INFORME DE HITO DE CONTROL N° 14914-2024-CG/GRAY-SCC

OBRA: “MEJORAMIENTO DE LA ACTIVIDAD ARTESANAL EN
EL DISTRITO DE QUINUA - CITE QUINUA”

HITO DE CONTROL N° 1: REVISIÓN DEL EXPEDIENTE
TÉCNICO DE OBRA

Imagen n.º 12

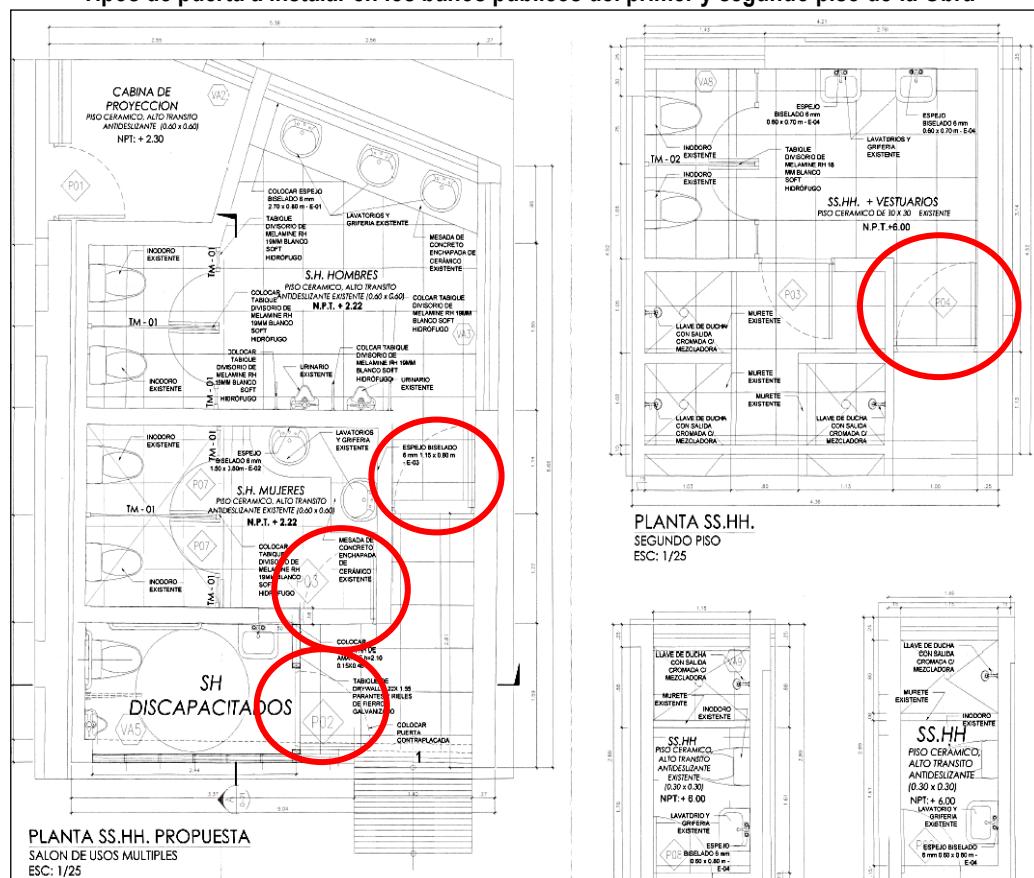
Al respecto, en los planos: "AR-01: Planta general arquitectura resultante", "AR-02: Planta general arquitectura resultante", "D-02: Arquitectura – detalle de puestas", y "D-21: Arquitectura – Detalles SS.HH.", se consideró que las puertas a instalarse en los accesos a los servicios higiénicos públicos serán puertas batientes de madera contraplacada. Sin embargo, en el literal g) del artículo 49 de la Norma Técnica A.010 del Reglamento Nacional de Edificaciones, se estableció que "Las puertas de los ambientes con servicios sanitarios de uso público deben contar con un sistema de cierre automático mediante brazo hidráulico.". En ese sentido, en observancia a lo establecido en la normativa técnica, las puertas a instalarse en espacios concurridos deben brindar seguridad con sistemas de cierre automático en lugar de puerta batiente.

Tipos de puerta a instalar en los baños públicos del primer y segundo piso de la Obra

Imagen n.º 14

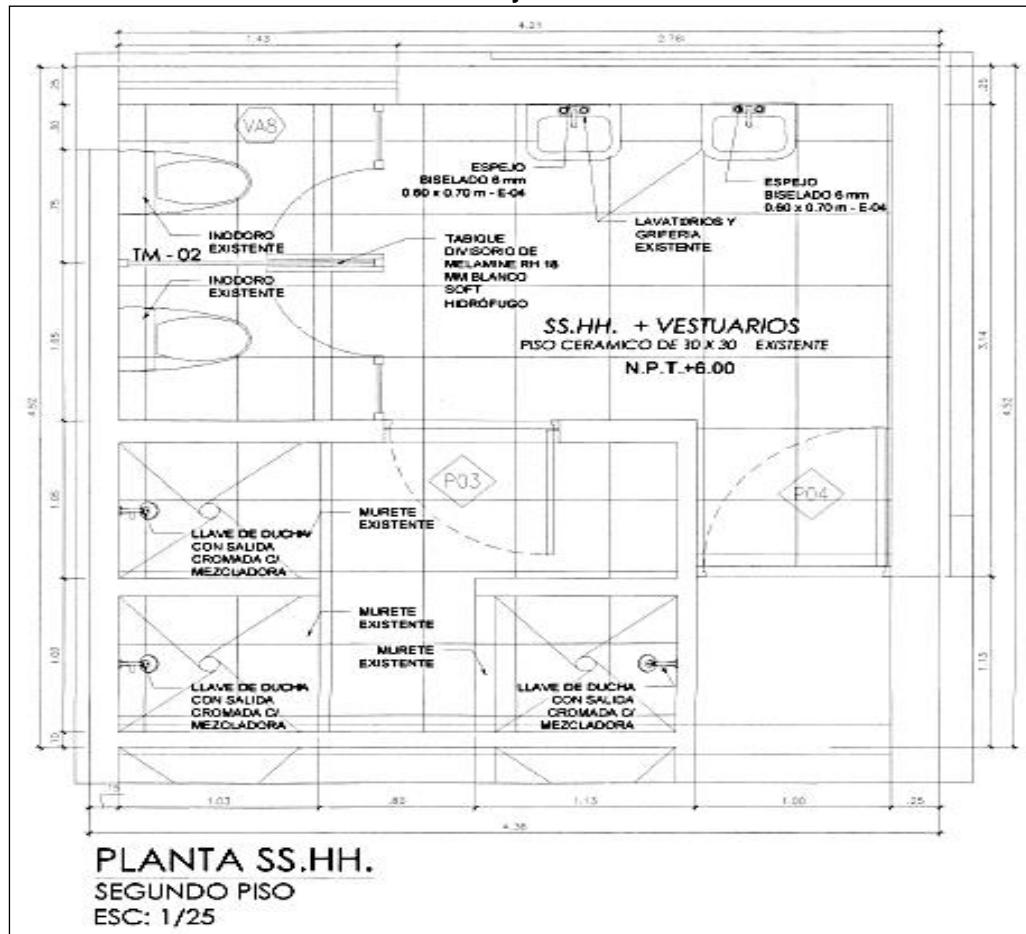
En tanto, en los planos: "AR-02: Planta general arquitectura resultante" y "D-21: Arquitectura – Detalles SS.HH.", no se muestran los detalles para la construcción de servicios higiénicos públicos para personas con discapacidad y adultos mayores; situación que, inobserva lo establecido en el numeral 20.2 del artículo 20 de la Norma Técnica A.040 del Reglamento Nacional de Edificaciones, a donde señala que *"Se debe prever el uso de al menos un lavatorio, un inodoro y un urinario en cada piso de la edificación, para su uso por parte de personas con discapacidad y adultos mayores, pudiendo ser de uso mixto."*

Asimismo, en el segundo nivel de la Obra, se consideró el funcionamiento de los ambientes de: "Zona de acabados", "Hornos y secado" y "Colage, tornos, moldes y prensado"; dichos ambientes, son considerados de uso público, en cuya razón, podrían acceder y hacer uso de estos ambientes, personas con algún tipo de discapacidad incluye los adultos mayores; ante tal requerimiento, urge y es importante asegurar el derecho de accesibilidad hacia los servicios higiénicos a dichos integrantes de la población beneficiaria.

Servicios higiénicos públicos para construir en el segundo piso de la Obra, a donde, no se consideró la construcción de servicios higiénicos para personas con discapacidad y adultos mayores

Imagen n.º 15

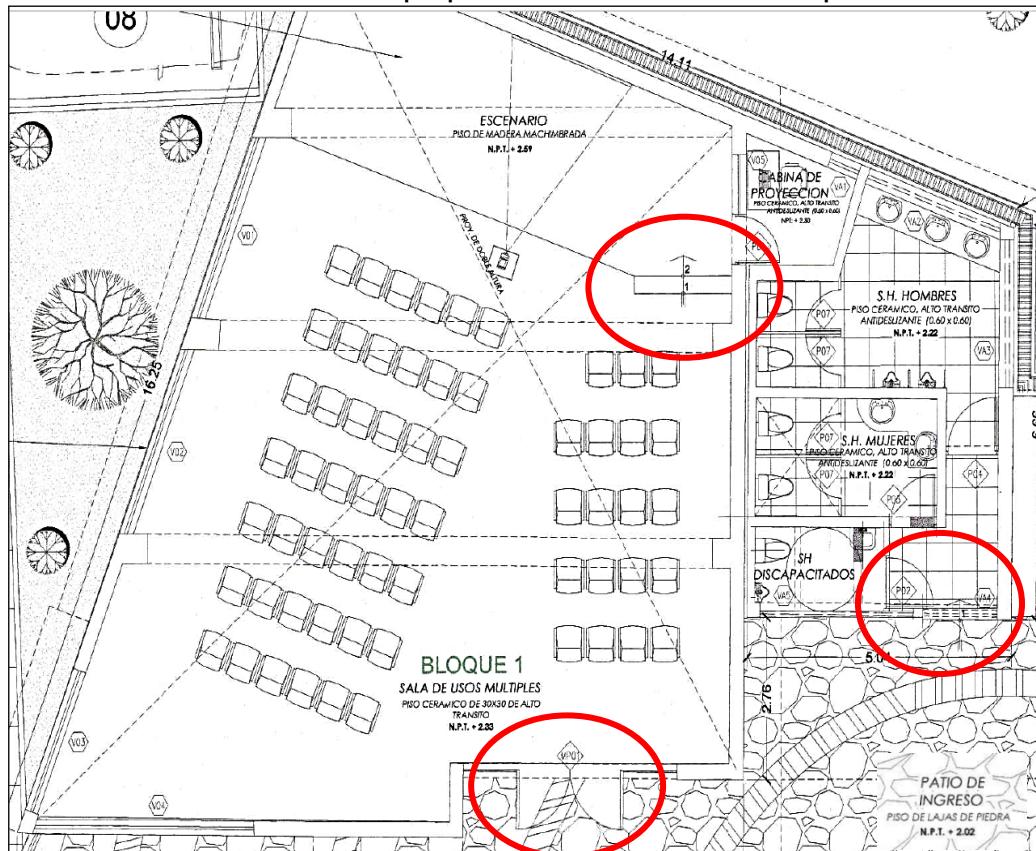
Así como, en el plano "AR-01: Planta general arquitectura resultante", se advirtió que para el acceso del "Patio de ingreso" a la "Sala de usos múltiples", se tiene que superar el desnivel existente de 0,31 m; también, para acceder desde la "Sala de usos múltiples" al "Escenario", se accede mediante dos gradas existentes con desnivel de 0,26 m; en tanto, para el acceso desde el "Patio de ingreso" a los "Servicios higiénicos públicos" del primer nivel, se tiene que superar el desnivel existente de 0,20 m.

Al respecto, en ninguno de los casos antes señalados en el párrafo precedente, en el citado plano, se consideró la construcción de rampas; pese a que, en el literal c) del artículo 5 de la Norma Técnica A.120 del Reglamento Nacional de Edificaciones, se estableció que *"Los cambios de nivel hasta de 0.006 m, pueden ser verticales y sin tratamiento de bordes; entre niveles de 0.006 m y 0.013 m deben ser biselados, y los desniveles superiores a 0.013 m deben ser resueltos mediante rampas."* Por lo tanto, el expediente técnico de obra al no contemplar la construcción de rampas de acceso a los precitados ambientes vulneraría y limitaría el derecho de accesibilidad a las personas con discapacidad y adulto mayor, integrantes de la población beneficiaria.

Espacios de “Patio de ingreso”, “Sala de usos múltiples”, “Escenario” y “Servicios higiénicos públicos” que se ubican a distintos niveles de piso terminado, y no se está considerando la construcción de rampas para la comunicación entre estos espacios.

Imagen n.º 16

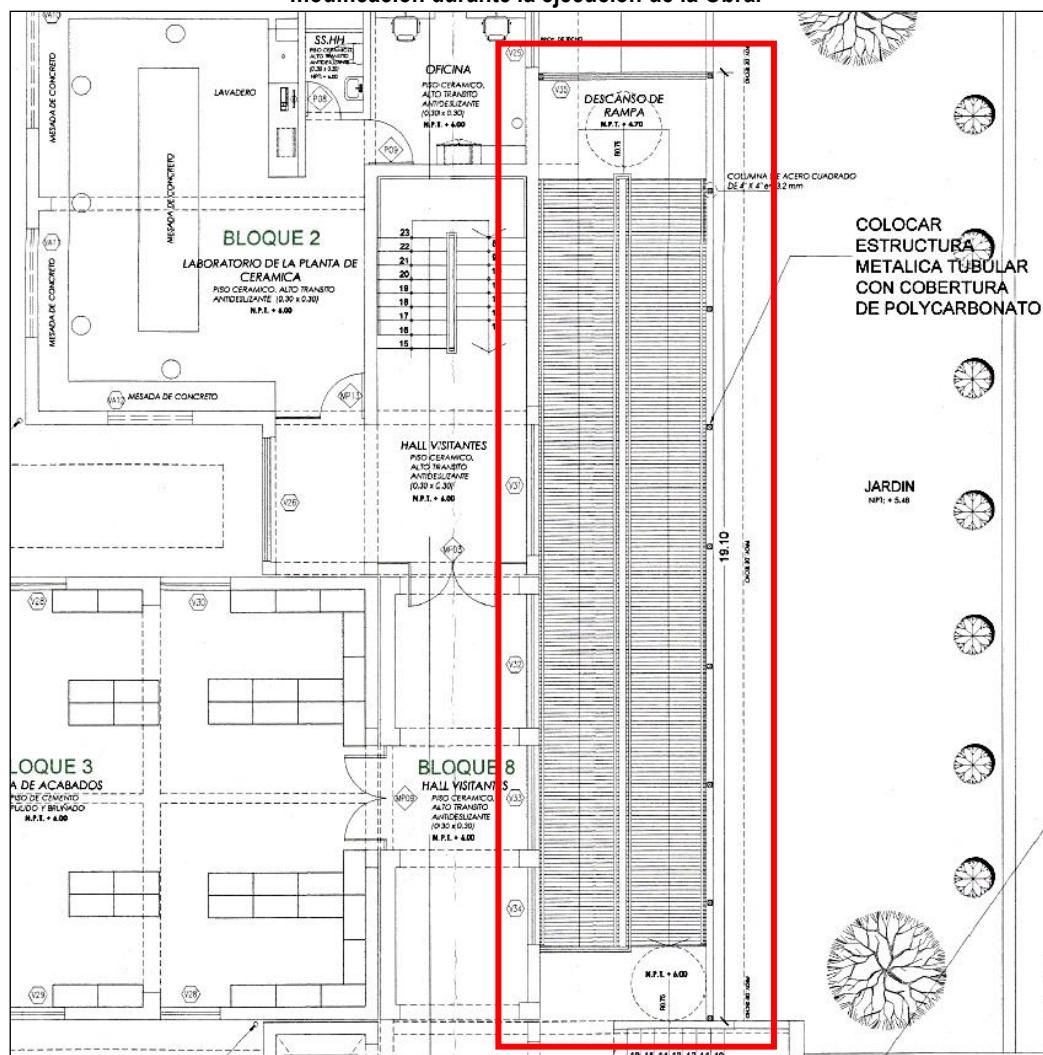
También, en el Plano “AR-02: Planta general arquitectura resultante” del expediente técnico de obra, se indica la existencia de la rampa de concreto de dos (2) tramos que comunica el primer nivel con el segundo nivel y que fue construida en la primera etapa de ejecución del proyecto. No obstante, de la inspección física, se advirtió que dicha rampa tiene 19,10 m de longitud y 3,00 m de ancho, y solo, un (1) descanso intermedio en todo su recorrido; tampoco, en dicho plano del expediente técnico de obra, no se indica ninguna modificación en toda la estructura de concreto de la rampa.

Lo señalado en el párrafo precedente, inobserva lo establecido en el literal c) y h) del artículo 6 de la Norma Técnica A.120 del Reglamento Nacional de Edificaciones, a donde señala que “*La longitud máxima de una rampa es de 9.00 m de largo, seguido de un descanso de 1.50 m de longitud*” y “*Al inicio y al final de las rampas y escaleras se debe colocar señalización podotáctil de tipo alerta que adviertan del cambio de nivel. Esta señalización podotáctil debe ubicarse en el plano horizontal y abarcar el ancho de la rampa y escalera*”. En ese sentido, la rampa de concreto existente, no cumpliría con lo estipulado en esta normativa técnica aplicable, lo cual, limitaría el adecuado desplazamiento de las personas con discapacidad por este medio de circulación.

Rampa de concreto, que mide 19.10m de longitud y 3.00 de ancho y que no contempla ninguna modificación durante la ejecución de la Obra.

Imagen n.º 17
Detalle de baranda metálica que se instalará en la rampa de concreto

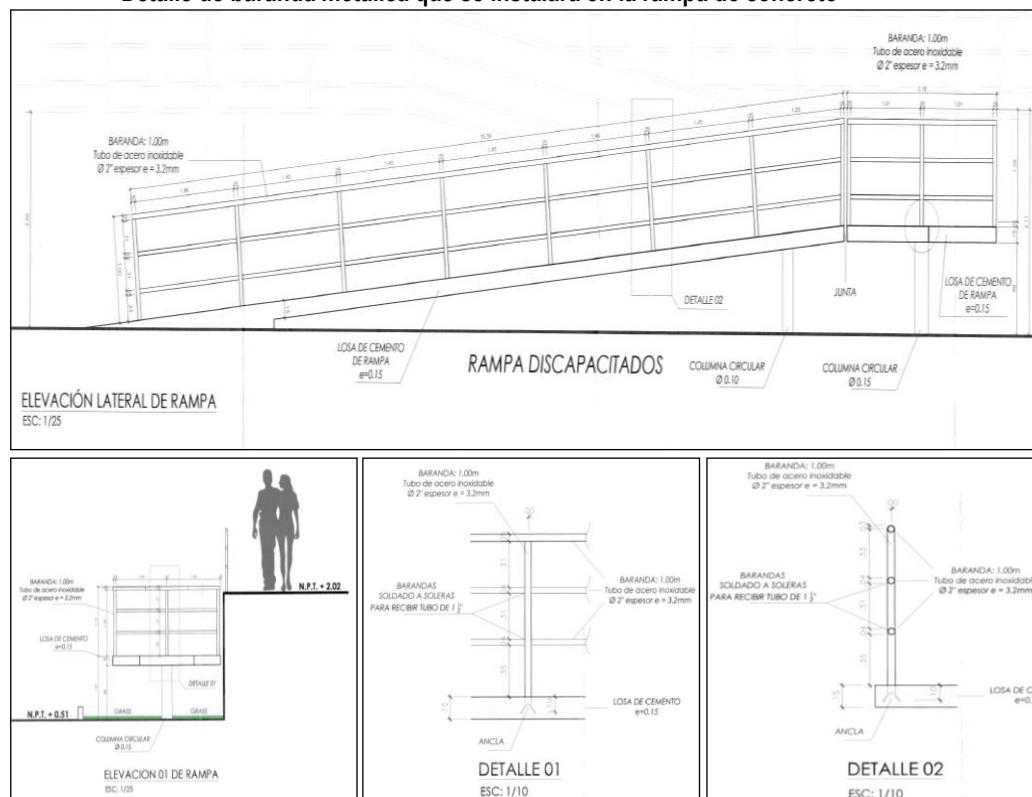
De forma similar, en el plano “D-26: Arquitectura – detalles rampa discapacitado” se muestra las medidas y los detalles constructivos de la baranda metálica que debería instalarse sobre la rampa de concreto, ubicada en el patio de ingreso; sin embargo, este modelo de baranda metálica

inobserva lo indicado en literal a), c) y d) del artículo 7 de la Norma Técnica A.120 del Reglamento Nacional de Edificaciones.

Imagen n.º 18

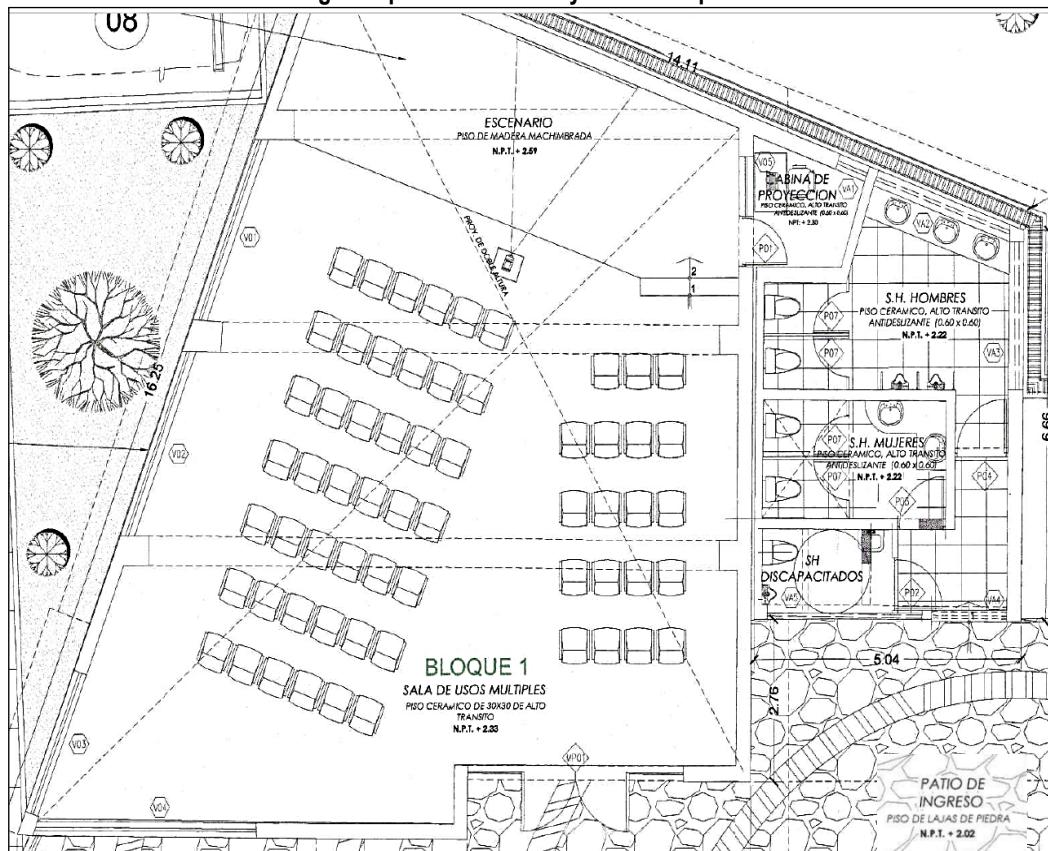
En tanto, en el Plano “AR-01: Planta general arquitectura resultante” que forma parte del expediente técnico de obra, se advirtió la propuesta de distribución de los asientos en el ambiente denominado “Sala de usos múltiples”, misma que, no cuenta con espacio señalizado y reservado para silla de ruedas.

Situación que, inobserva lo establecido en el literal b) del artículo 11 y en los literales a) y b) del artículo 26 de la Norma Técnica A.120 del Reglamento Nacional de Edificaciones, a donde señala que “Las zonas de espera y zonas de espectadores deben contar con un espacio reservado para silla de ruedas de 0.90 m por 1.20 m, debidamente señalizado horizontal y verticalmente” y “Se debe disponer de espacios para personas en sillas de ruedas, a razón de uno por los primeros 50 asientos, adicionalmente el 1% del número total, a partir de 51 asientos. Las fracciones se redondean al entero más cercano”. Por lo tanto, la precitada propuesta de diseño afectaría la dignidad de las personas con discapacidad, al no contar con los espacios adecuados, y limitaría el libre acceso a la sala de usos múltiples a las personas con discapacidad.

Propuesta de distribución de asientos en el ambiente de “Sala de usos múltiples”, en el cual, no se observa algún espacio señalizado y reservado para silla de ruedas.

Imagen n.º 19

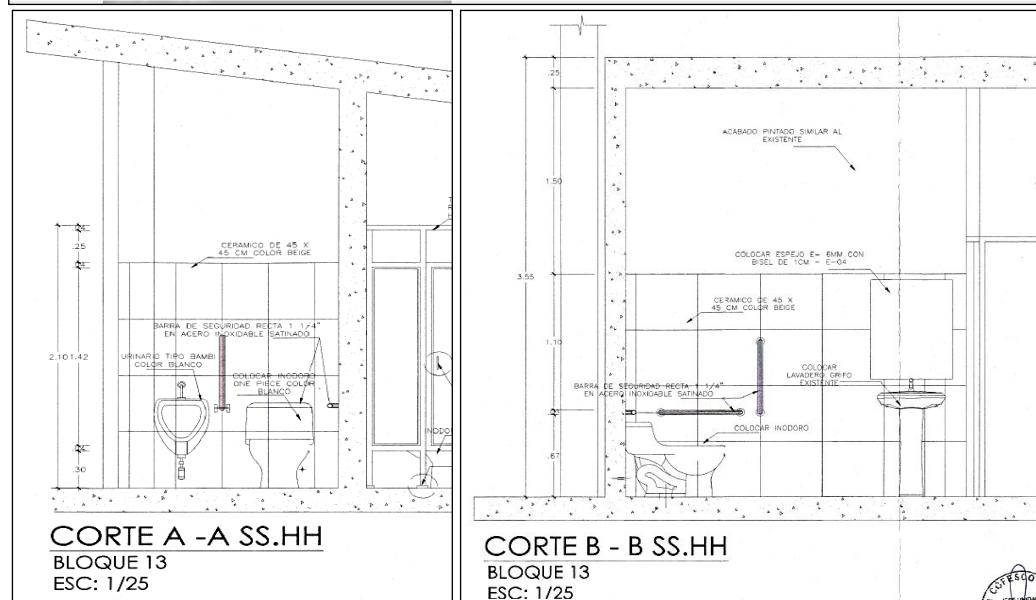
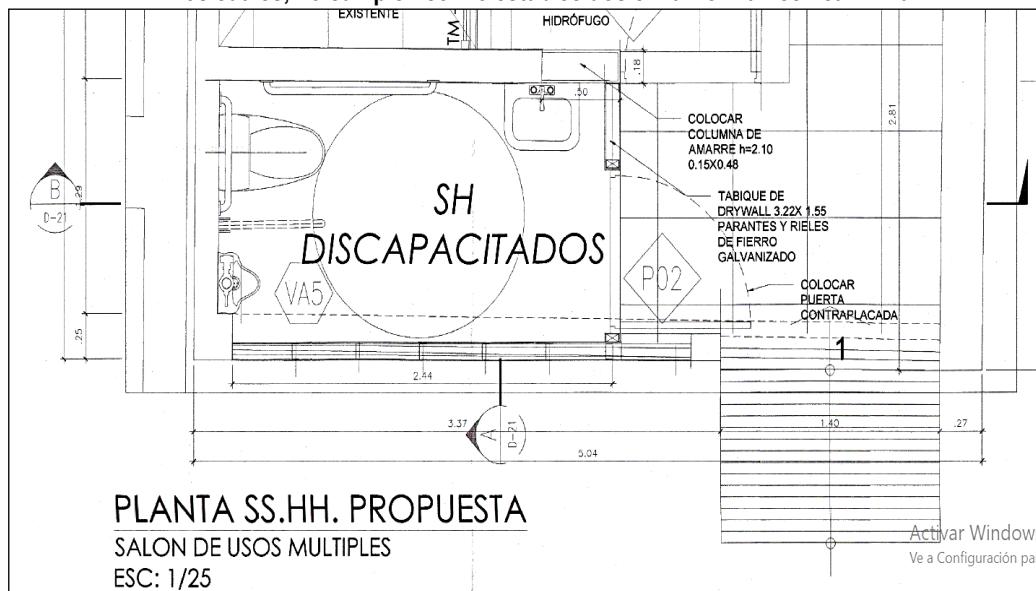
En esa línea de evaluación, en el Plano “D-21: Arquitectura – Detalles SS.HH.” del expediente técnico de obra, se advirtió la propuesta de diseño en planta y cortes del servicio higiénico destinado para el uso de las personas con discapacidad; cuyas medidas interiores, la disposición de los aparatos sanitarios y accesorios, la dimensión de la puerta de acceso y la señalización, inobservan lo establecido en los artículos n.ºs 13, 15, 16, 18 y 19 de la Norma Técnica A.120.

En razón que, el ancho mínimo exigido al interior del servicio higiénico es de 1,50 m, y lo propuesto en el precitado plano es de 1,44 m; la puerta de acceso deber tener ancho mínimo de 1,00 m, y lo propuesto en dicho plano es de 0,80 m; asimismo, en la propuesta, la distribución del inodoro, lavatorio y urinario, no estaría asegurando el mínimo espacio libre de maniobra de 1,50 m, y tampoco, el mínimo espacio de transferencia lateral y paralelo al inodoro de 0,80 m de ancho por 1,20 m de largo, toda vez que, al costado del inodoro se está proponiendo de manera muy próxima la instalación del urinario; también, no se consideró la instalación del gancho para colgar muletas, ni que el espejo sea instalado con 10° grados de inclinación, y que, la instalación del cambiador fijo o rebatible para bebés o niños y niñas esté a 0,85 m de altura desde el nivel del piso; asimismo, no se consideró la señalización en el ingreso común a los servicios higiénicos.

Detalle de la propuesta de diseño de los servicios higiénicos para personas con discapacidad, los cuales, no cumplen con lo establecidos en la Norma Técnica A.120
